改善箇所説明図

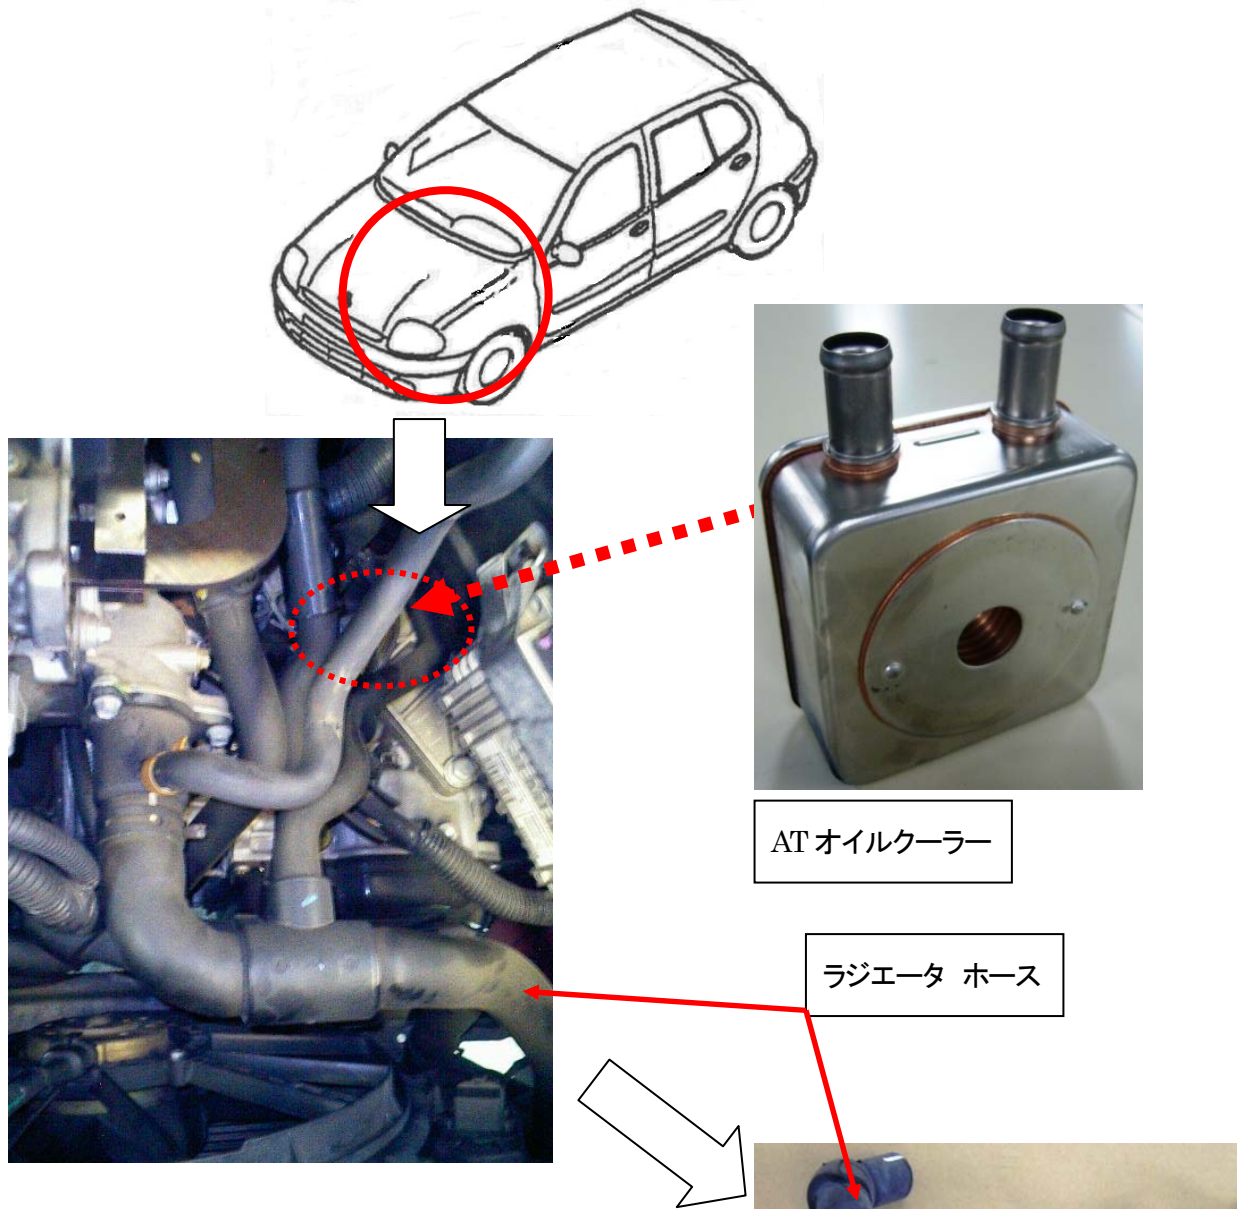
基準不適合の発生箇所

オートマチックトランスミッションオイル冷却装置(ATオイルクーラー)の冷却機能が不十分なため、高温下や長時間の渋滞等を走行した際、当該オイル温度が上昇することがある。そのため、そのまま使用を続けると、ミッション内部のシール性が低下して油圧が減少し、変速時にショックが生じる、又は、発進時に動力の接続が一時的に遅れ急に接続し、変速ショックが生じるおそれがある。

改善の内容

全車両、ラジエータインレット及び、またはアウトレットホース、ATオイルクーラーを対策品に交換する。

注: は改善部品を示す
